柏崎刈羽原子力発電所 7号機
「発電用原子炉施設に関する耐震設計審査指針」
の改訂に伴う耐震安全性評価

原子炉建屋基礎地盤の安定性評価について

平成20年11月18日

東京電力株式会社

3.1.1 MMRサンプリング位置図

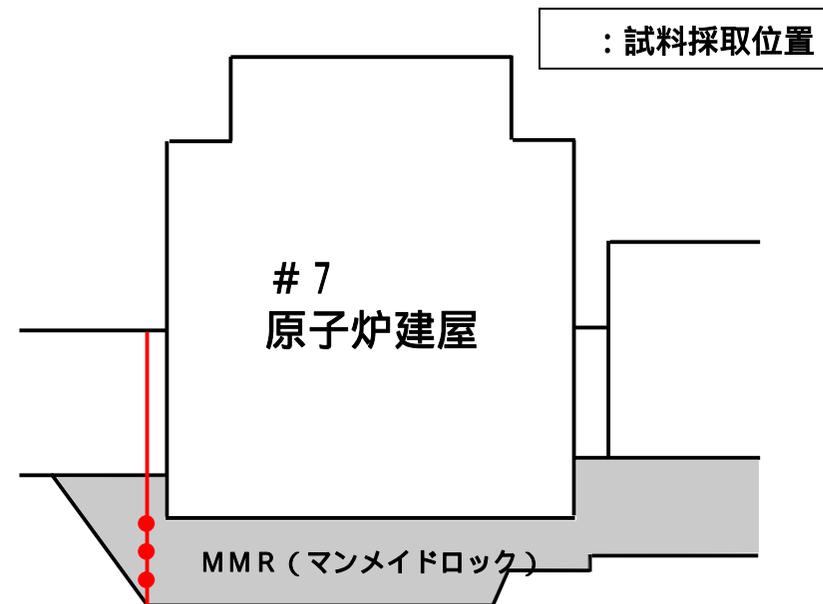
コメント

マンメイドロックの地震後の物性について調べること。
(平成19年10月29日, 30日, 11月15日, 20日現地調査)

回答

マンメイドロックを対象に中越沖地震後に調査ボーリングを行ない, 既往データと比較した。その結果, 地震の影響は特に認められない。

MMRの物性については審査時に比較して強度が若干増加するなど変化が認められる。そこで、物性変化が概ね収束したとみられる打設後3年以降のデータに基づいて基礎地盤安定解析に対する影響検討を行った。

原子炉建屋底面では安全率が増加し、断層を通るすべり線の安全率は変わらないことから基礎地盤安定性への影響はわずかである。

3.2.1 供試体寸法と三軸圧縮試験結果

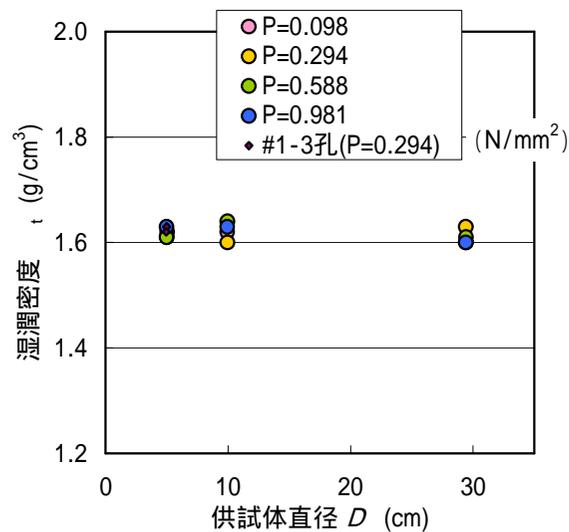
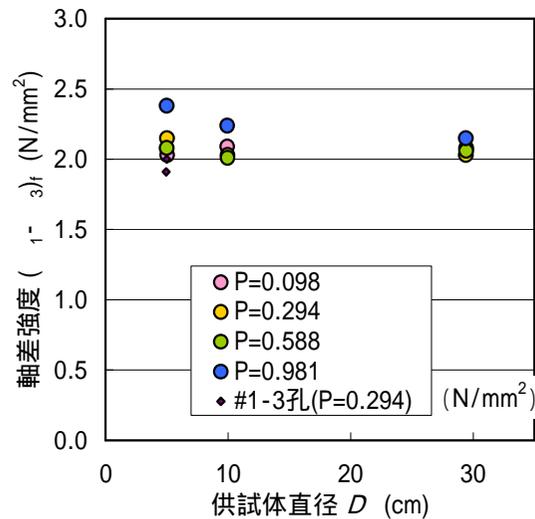
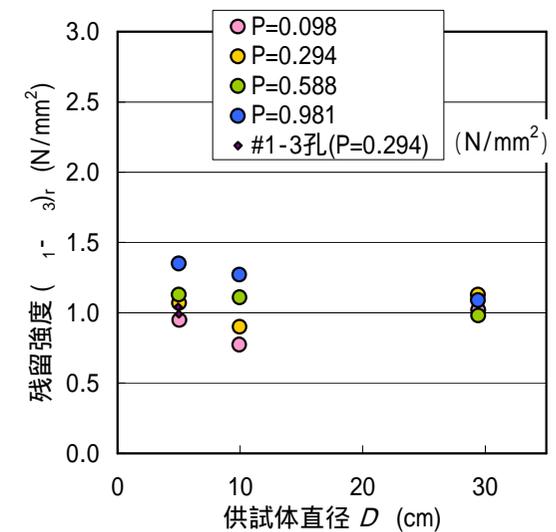
コメント

断層の立坑調査終了後、立坑底盤でサンプリングを行い、供試体の直径50mm(標準寸法)、100mm、300mmの強度 - 変形試験(少なくとも一軸圧縮試験、可能ならば三軸試験)を実施し、寸法効果の有無を判定するデータを調査すること。

回答

断層の立坑調査終了後、立坑底盤でサンプリングを行い、供試体の直径50mm(標準寸法)、100mm、300mmの三軸試験を実施した。湿潤密度がほぼ等しい供試体を用いた試験結果において、供試体直径と強度の間に明瞭な関係は認められないことから、寸法効果は小さいと考えられる。

湿潤密度がほぼ等しい供試体を用いた試験結果において、供試体直径と強度の間に明瞭な関係は認められないことから、寸法効果は小さいと考えられる。

3.3.1 一次元地震応答解析によるせん断応力時刻歴を用いた繰返し三軸試験

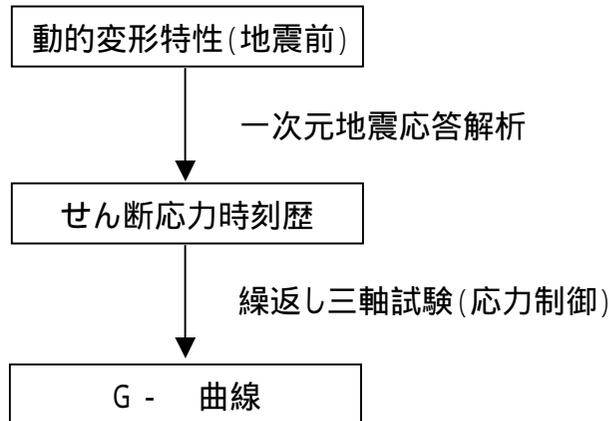
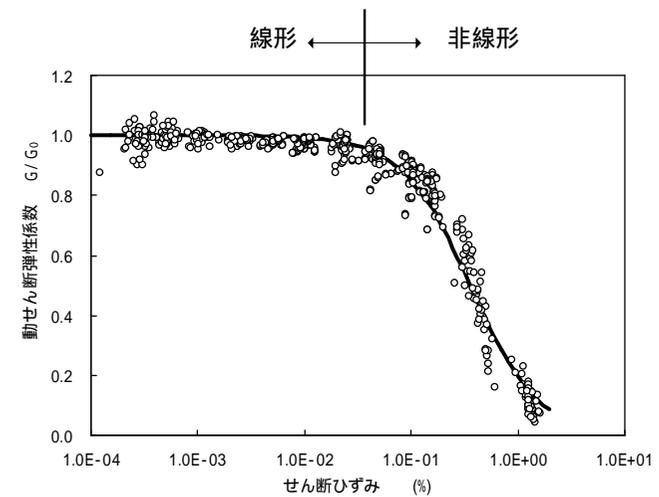
コメント

1号機基礎ベースマット上で確認された地震波，あるいはサービスホール下方地盤で観測された地震動を用いて，岩石コアの動的試験を実施すること。
(平成20年1月25日現地調査)

回答

1号機推定地震動を用いて，一次元地震応答解析により深度方向のせん断応力時刻歴を求め，これをもとに岩石コアの繰り返し三軸試験を実施した。その結果，岩石コアの応力 - ひずみ関係は概ね線形である。

応力-ひずみ関係は概ね線形である。
